ചേളാരി വൊക്കേഷണൽ ഹയർ സെക്കണ്ടറി സ്കൂളിലെ കെട്ടിട നിർമ്മാണം

വിഷയം : പൊതുവിദ്യാഭ്യാസ സംരക്ഷണ യജ്ഞം - ചേളാരി ഗവ. ഹയർസെക്കന്ററി സ്കൂൾ കെട്ടിട നിർമ്മാണം സംബന്ധിച്ച്.

മലപ്പുറം ജില്ലയിലെ വള്ളിക്കുന്ന് നിയോജക മണ്ഡലത്തിലെ ചേളാരി വൊക്കേഷണൽ ഹയർസെക്കന്ററി സ്കൂൾ സന്ദർശനം.

റിപ്പോർട്ട്

അനുബന്ധം 3

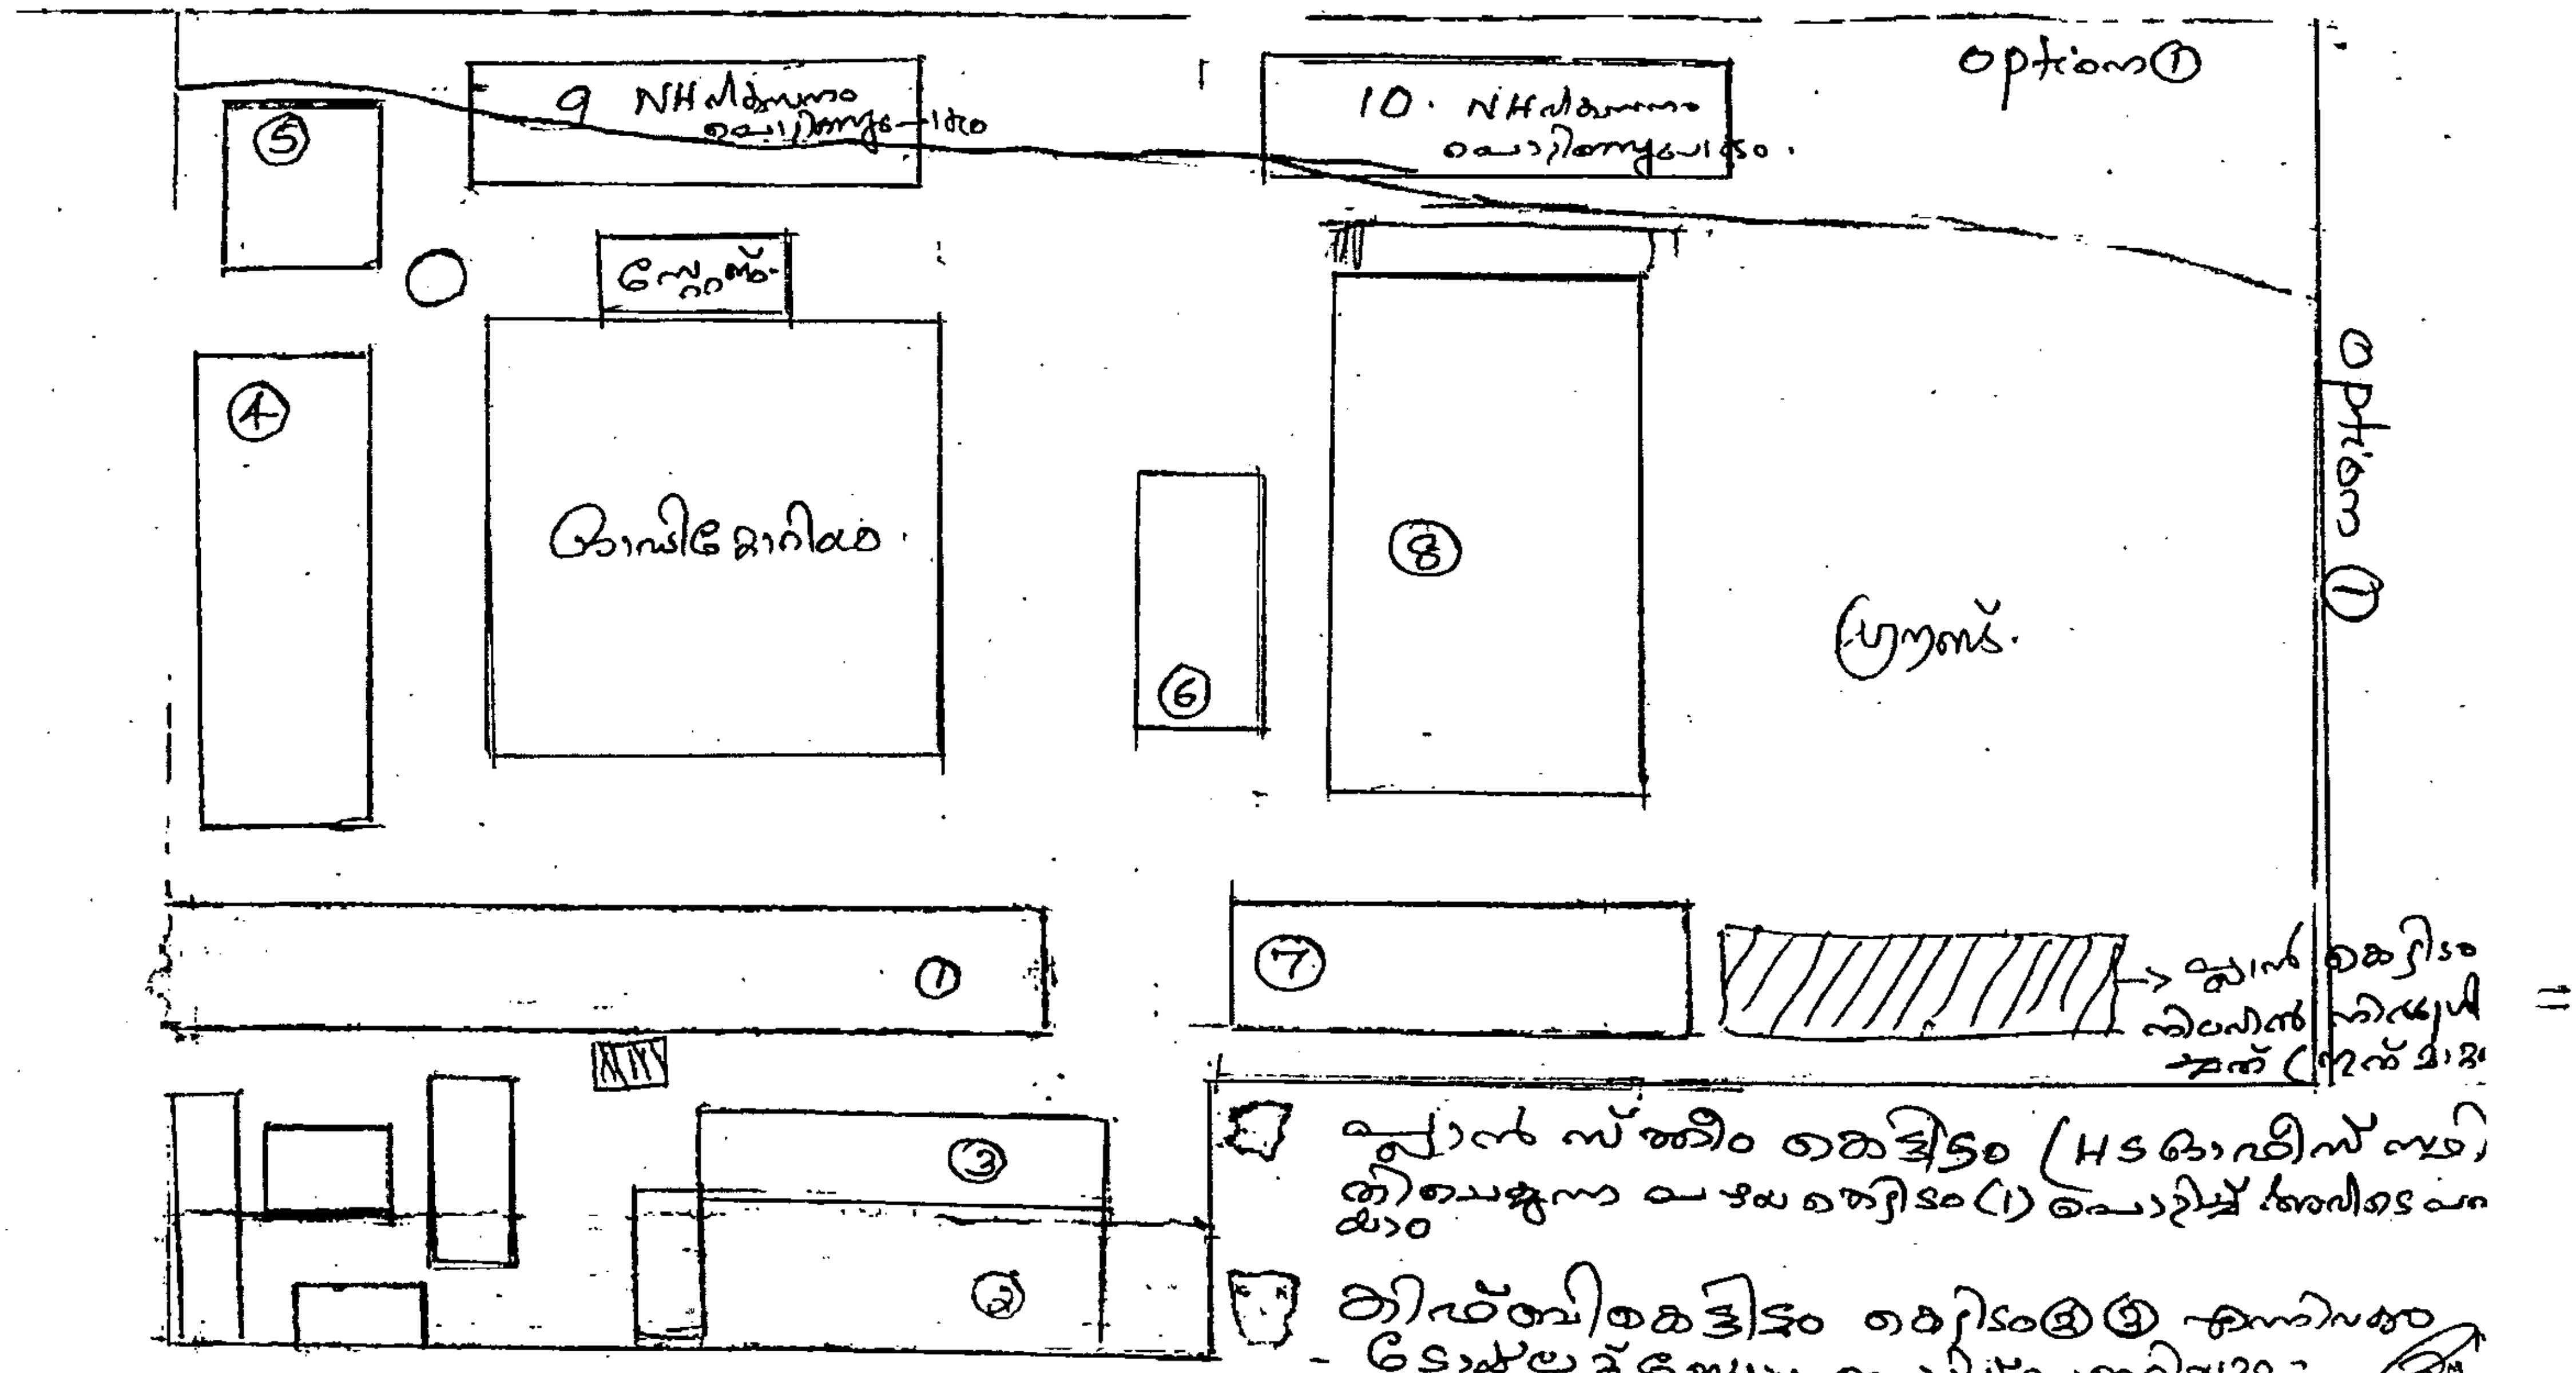
നിലവിലുള്ള ഹൈസ്കൂൾ ഓഫീസായി പ്രവർത്തിക്കുന്ന കാലപ്പഴക്കം ചെന്ന രണ്ട് നിലകെട്ടിടം (നമ്പർ 1) പൊളിച്ചുമാറ്റി പ്ലാൻഫണ്ട് കെട്ടിടം പ്രസ്തുത സ്ഥലത്ത് നിർമ്മിക്കാം. 3 മുറികൾ നിലവിൽ നിർദേശിച്ച കെട്ടിടം 4 നോടു ചേർന്ന് പണിയാം. അതിന്റെ പിറകിൽ കിഫ്ബിയുടെ 3 കോടി രൂപയുടെ ടെണ്ടർ ചെയ്ത കെട്ടിടം അതേ പ്ലാൻ ഉപയോഗിച്ച് നിർമ്മിക്കാം.. അങ്ങനെയെങ്കിൽ കെട്ടിടം നമ്പർ 2, 3 പിന്നിലുള്ള ടോയ്‌ലറ്റുകൾ എന്നിവ പൊളിച്ചുമാറ്റേണ്ടിവരും.

1) കെട്ടിടം നം. 1, 2, 3 എന്നിവ പൊളിച്ചു മാറ്റുമ്പോൾ കുട്ടികൾ ഇപ്പോൾ പ്രസ്തുത കെട്ടിടങ്ങളിൽ ഇരുന്നു പഠിക്കുന്ന 10 ക്ലാസ്സുകൾ മാറ്റേണ്ടിവരും. ഓഫീസ് + ഐടി ലാബ് 3 എണ്ണം (അതിലൊന്ന് VHSE) ലൈബ്രറി എന്നിവയ്ക്ക് സ്ഥലം കണ്ടെത്തേണ്ടി വരും.
2) ഐടി ലാബുകൾ മാറ്റുമ്പോൾ വരുന്ന SSLC ഐടി പരീക്ഷക്കുള്ള സംവിധാനം സ്കൂളിനകത്തു തന്നെ ഉണ്ടാക്കേണ്ടിവരും.
3) 3 കോടി കിഫ്ബി ഫണ്ട് ഉപയോഗിച്ച് നിർമ്മാണം നടക്കുന്നിടത്താണ് പെൺകുട്ടികളുടെ ടോയ്‌ലറ്റ്. അത് പൊളിച്ചുമാറ്റുമ്പോൾ ബദൽ സംവിധാനം ഒരുക്കേണ്ടതുണ്ട്. ഏത് ഓപ്ഷൻ സ്വീകരിച്ചാലും പെൺകുട്ടികൾക്കുള്ള ടോയ്‌ലറ്റിന് ബദൽ സംവിധാനം ഒരുക്കേണ്ടിവരും.

1) ഇപ്പോൾ ഉദ്ഘാടനത്തിന് കാത്തുനിൽക്കുന്ന നബാർഡ് ഫണ്ടുപയോഗിക്കുന്ന കെട്ടിടത്തിൽ 17 പുതിയ ക്ലാസ് മുറികൾ ഉണ്ട്. ഇപ്പോൾ പൊളിച്ചുമാറ്റുന്ന കെട്ടിടങ്ങളിലെ കുട്ടികൾക്കും മറ്റും VHSE കുട്ടികൾ പുതിയ കെട്ടിടത്തിലേക്ക് (ഒന്നാം വർഷവും രണ്ടാം വർഷവും അടക്കം 8 ബാച്ച് ആണുള്ളത്) മാറുന്ന സ്ഥലത്തും പുതിയ കെട്ടിടത്തിലെ മറ്റ് റൂമുകളിലേക്കും ക്രമീകരിച്ചാൽ മതിയാകും. VHSE കുട്ടികളുടെ ലാബ് സൗകര്യം നിലവിലുള്ള രീതിയിൽ തന്നെ ഈ കെട്ടിടങ്ങളുടെ നിർമ്മാണം പൂർത്തിയാക്കും വരെ തുടരാം.

2) പൊളിക്കുന്ന പഴയ കെട്ടിടത്തിൽ നിന്നും VHSE ഐടി ലാബ് പുതിയ കെട്ടിടത്തിലേക്ക് മാറ്റാം. പൊളിയുന്ന കെട്ടിടത്തിലെ 2 ഹൈസ്കൂൾ ഐടി ലാബുകളും താൽക്കാലിക ക്രമീകരണങ്ങളോടെ പുതിയ കെട്ടിടത്തിലേക്കോ, VHSE നിലവിൽ പ്രവർത്തിക്കുന്ന കെട്ടിടത്തിലേക്കോ മാറ്റാം.

3) HS ഓഫീസും VHSE നിലവിൽ പ്രവർത്തിക്കുന്നിടത്തേക്ക് മാറ്റാം. അതുപോലെ VHSE ക്ലാസുകൾ പുതിയ കെട്ടിടത്തിലേക്ക് മാറുമ്പോൾ ' 40x 20 ' അടി മുറികൾ ഇപ്പോൾ പ്രവർത്തിക്കുന്ന കെട്ടിടത്തിലുണ്ടെങ്കിൽ അതും 20 X 20 ക്ലാസ്സ് മുറികളായി താത്ക്കാലികമായി മാറ്റി ഉപയോഗിക്കാം.

4) ഏത് ഓപ്ഷനിലും കെട്ടിടങ്ങൾ നിർമ്മിച്ചാലും പെൺകുട്ടികൾക്ക് താല്ക്കാലിക ശുചിമുറികൾ ഉറപ്പാക്കേണ്ടിവരും.

അനുബന്ധം - 5

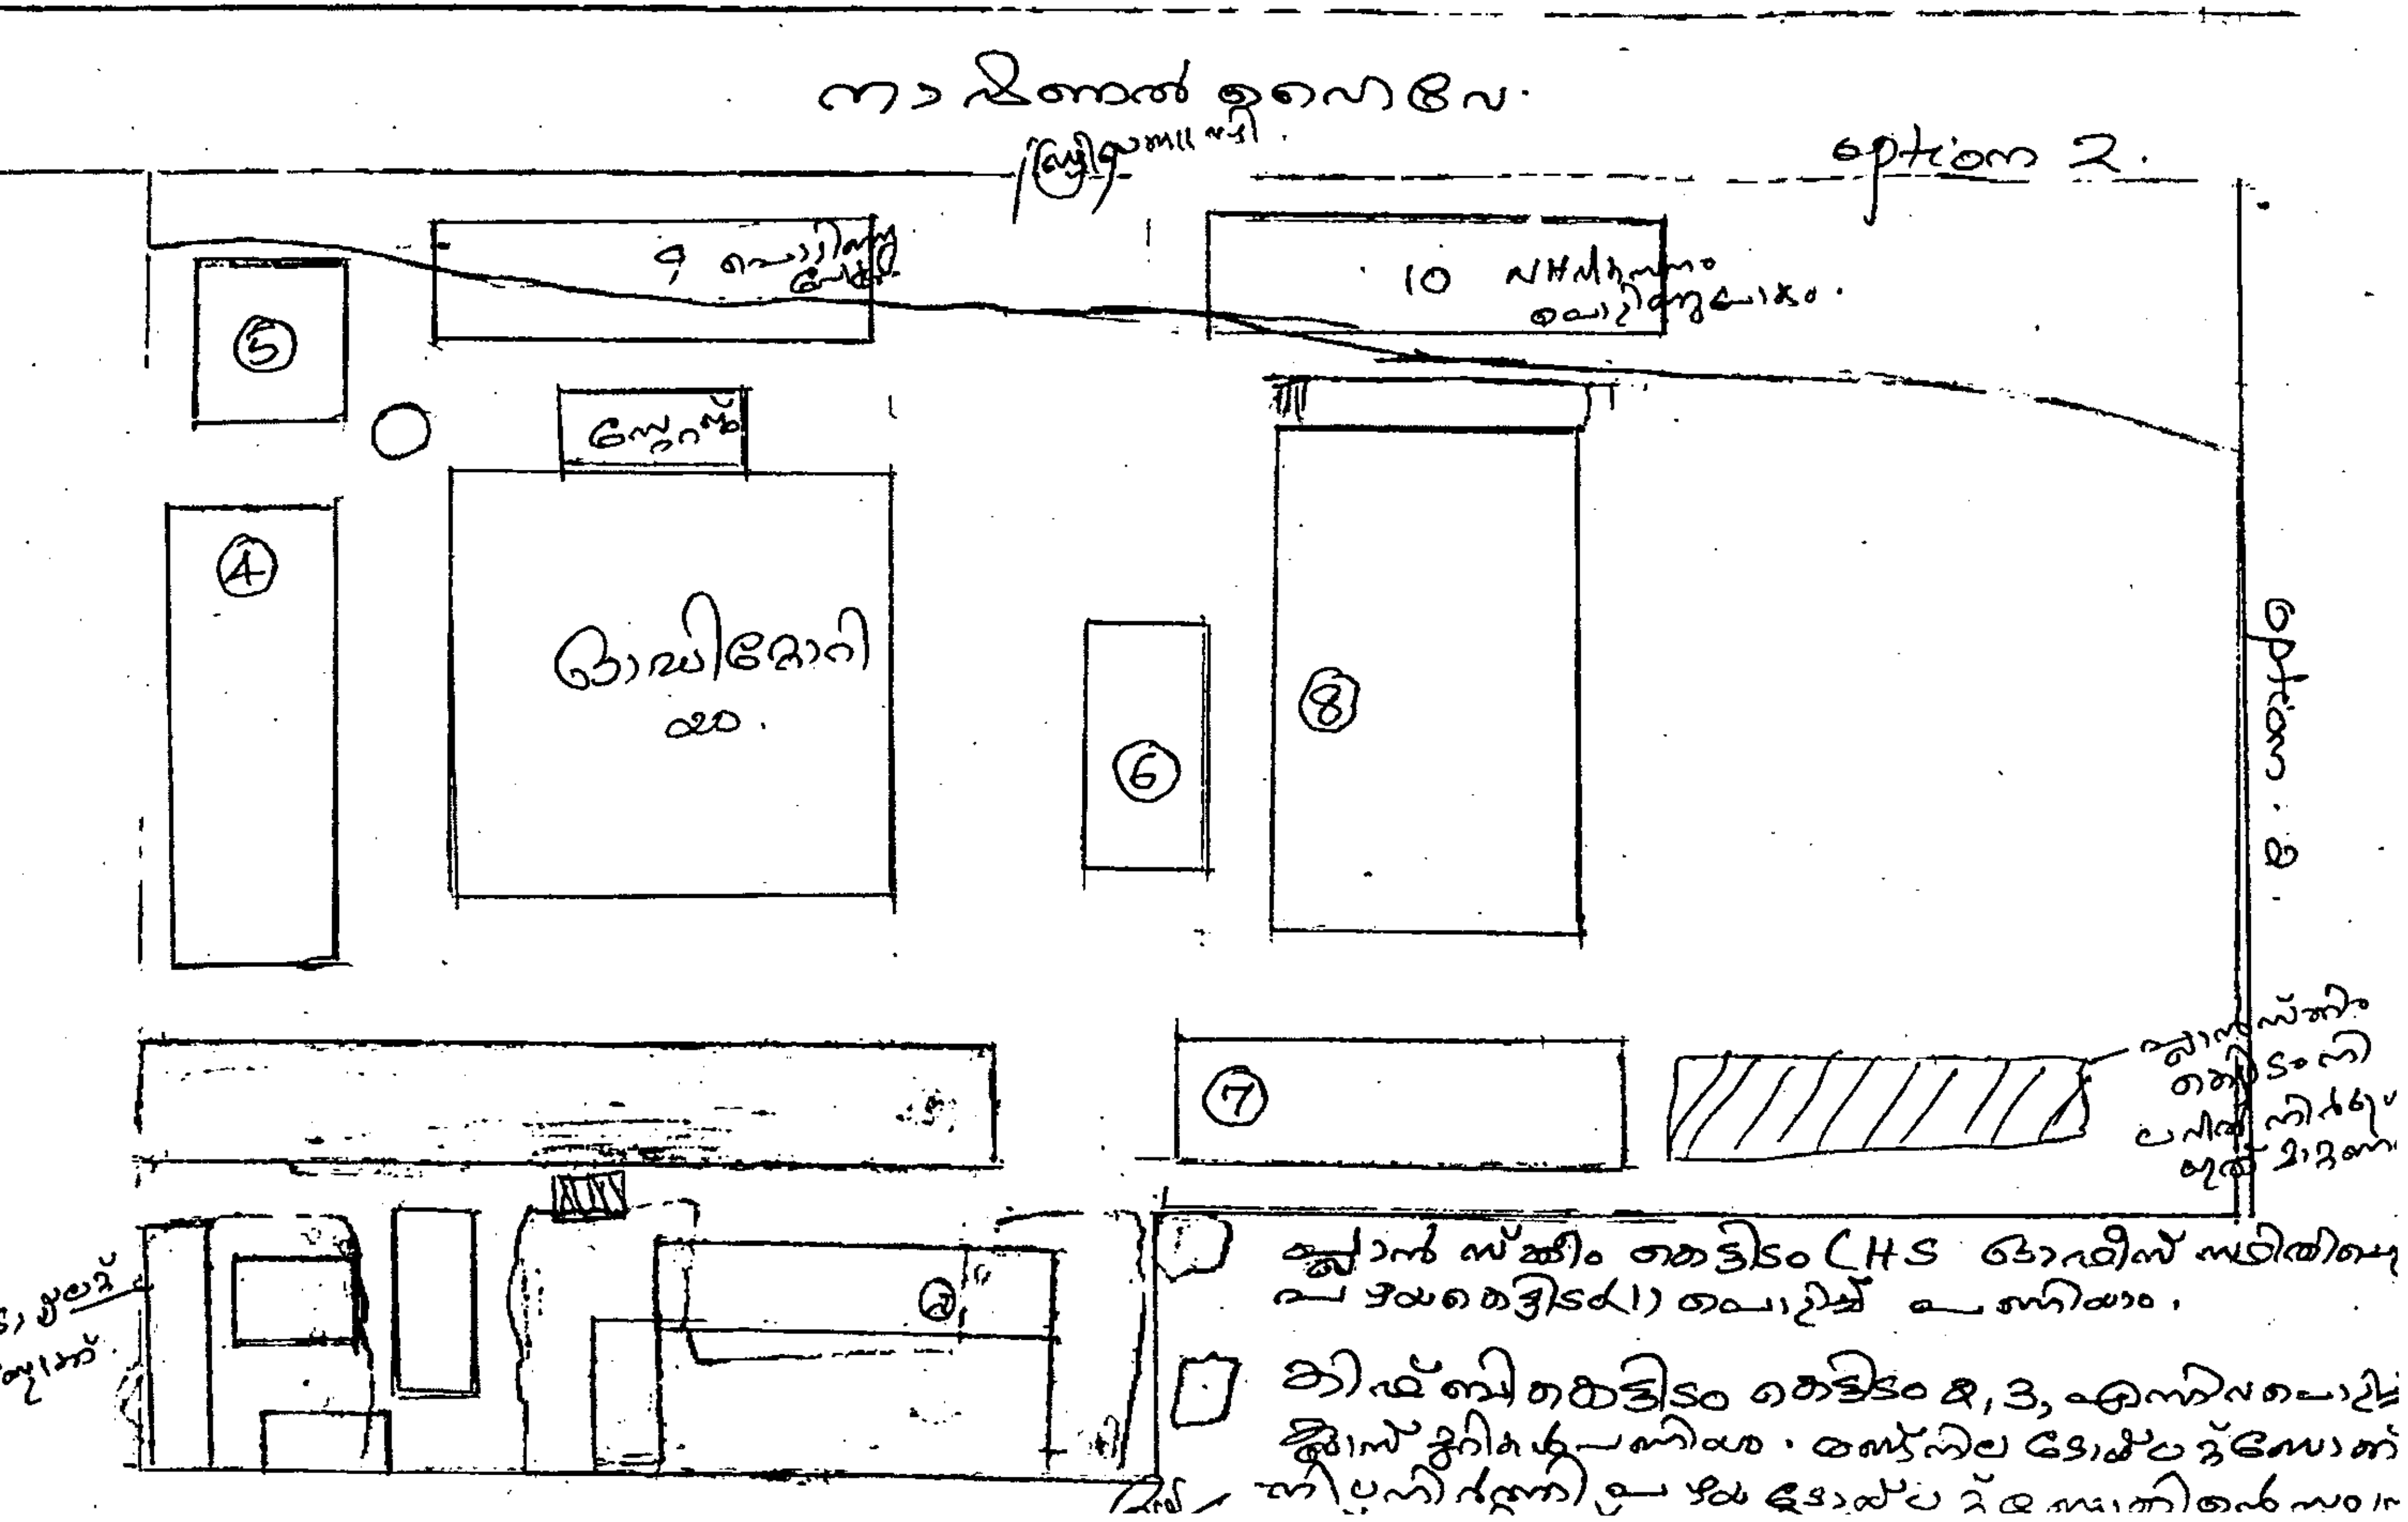
നിലവിലുള്ള ഹൈസ്കൂൾ ഓഫീസായി പ്രവർത്തിക്കുന്ന കാലപ്പഴക്കം ചെന്ന രണ്ട് നിലകെട്ടിടം (കെട്ടിട നമ്പർ 1) പൊളിച്ചുമാറ്റി പ്ലാൻഫണ്ട് കെട്ടിടം പ്രസ്തുത സ്ഥലത്ത് നിർമ്മിക്കാം. അതിന്റെ പിറകിൽ CSR ഫണ്ടുപയോഗിച്ച് പണിത ടോയ്‌ലറ്റ് സമുച്ചയം നിലനിർത്തി കെട്ടിടം 2, 3 എന്നിവ പൊളിച്ചുമാറ്റി കിഫ്ബി ഫണ്ടുപയോഗിച്ച് ഇപ്പോൾ നിർദ്ദേശിച്ച കെട്ടിട ഡിസൈൻ മാറ്റി 30X20 ക്ലാസ്സ്മുറിക്ക് പകരം 20x20 ക്ലാസ്സ് മുറികളുള്ള ഒരു നിലയിൽ 5 ക്ലാസ്സ് മുറികൾ ലഭിക്കത്തക്കവിധം മൂന്ന്നില കെട്ടിടം പണിയാം. ടോയ്‌ലറ്റ് ബ്ലോക്ക് കെട്ടിടത്തോടനുബന്ധമായി നിർമ്മിക്കാതെ നിലവിലുള്ള പഴയ ടോയ്‌ലറ്റുകൾ പൊളിച്ചുമാറ്റി പ്രസ്തുത സ്ഥലത്ത് നിർമ്മിക്കാം.

1) കെട്ടിട നം. 1, 2, 3 എന്നിവ പൊളിച്ചു മാറ്റുമ്പോൾ കുട്ടികൾ ഇപ്പോൾ പ്രസ്തുത കെട്ടിടങ്ങളിൽ ഇരുന്നു പഠിക്കുന്ന 10 ക്ലാസ്സുകൾ മാറ്റേണ്ടിവരും. ഓഫീസ് + ഐടി ലാബ് 3 എണ്ണം (അതിലൊന്ന് VHSE) ലൈബ്രറി എന്നിവയ്ക്ക് സ്ഥലം കണ്ടെത്തേണ്ടി വരും.

2) ഐടി ലാബുകൾ മാറ്റുമ്പോൾ വരുന്ന SSLC ഐടി പരീക്ഷക്കുള്ള സംവിധാനം സ്കൂളിനകത്തു തന്നെ ഉണ്ടാക്കേണ്ടിവരും.

3) 3 കോടി കിഫ്ബി ഫണ്ട് ഉപയോഗിച്ച് നിർമ്മാണം നടക്കുന്നിടത്താണ് പെൺകുട്ടികളുടെ ടോയ്‌ലറ്റ്. നിർമ്മാണ പ്രവർത്തനം നടക്കുമ്പോൾ കുട്ടികൾ അവിടത്തേക്ക് പോകാൻ കഴിയില്ല. ബദൽസംവിധാനം ഏർപ്പെടുത്തേണ്ടതുണ്ട്.

1) ഇപ്പോൾ ഉദ്ഘാടനത്തിന് കാത്തുനിൽക്കുന്ന നബാർഡ് ഫണ്ടുപയോഗിക്കുന്ന കെട്ടിടത്തിൽ 17 പുതിയ ക്ലാസ്സുകൾ ഉണ്ട്. ഇപ്പോൾ പൊളിച്ചുമാറ്റുന്ന കെട്ടിടങ്ങളിലെ കുട്ടികൾക്കും മറ്റും VHSE കുട്ടികൾ പുതിയ കെട്ടിടത്തിലേക്ക് (ഒന്നാം വർഷവും രണ്ടാം വർഷവും അടക്കം 8 ബാച്ച് ആണുള്ളത്). മാറുന്ന സ്ഥലത്തും പുതിയ കെട്ടിടത്തിലെ മറ്റ് റൂമുകളിലേക്കും ക്രമീകരിച്ചാൽ മതിയാകും. VHSE കുട്ടികളുടെ ലാബ് സൗകര്യം നിലവിലുള്ള രീതിയിൽ തന്നെ ഈ കെട്ടിടനിർമ്മാണം പൂർത്തിയാക്കും വരെ തുടരാം.

2) പൊളിക്കുന്ന പഴയ കെട്ടിടത്തിൽ നിന്നും VHSE ഐടി ലാബ് പുതിയ കെട്ടിടത്തിലേക്ക് മാറ്റാം. പൊളിയുന്ന കെട്ടിടത്തിലെ HS ഓഫീസ് 2 ഹൈസ്കൂൾ ഐടി ലാബുകൾ എന്നിവ താൽക്കാലിക ക്രമീകരണങ്ങളോടെ പുതിയ കെട്ടിടത്തിലേക്കോ, VHSE അപ്പോൾ പ്രവർത്തിക്കുന്ന കെട്ടിടത്തിലേക്കോ മാറ്റാം.

3) HS ഓഫീസും VHSE നിലവിൽ പ്രവർത്തിക്കുന്നിടത്തേക്ക് മാറ്റാം. അതുപോലെ VHSE ക്ലാസുകൾ പുതിയ കെട്ടിടത്തിലേക്ക് മാറുമ്പോൾ ' 40x 20 ' അടി മുറികൾ ഇപ്പോൾ പ്രവർത്തിക്കുന്ന കെട്ടിടത്തിലുണ്ടെങ്കിൽ അതും 20 X 20 ക്ലാസ്സ് മുറികളായി താത്ക്കാലികമായി മാറ്റി ഉപയോഗിക്കാം.

4) ഏത് ഓപ്ഷനിലും കെട്ടിടങ്ങൾ നിർമ്മിച്ചാലും പെൺകുട്ടികൾക്ക് താല്ക്കാലിക ശുചിമുറികൾ ഉറപ്പാക്കേണ്ടിവരും.
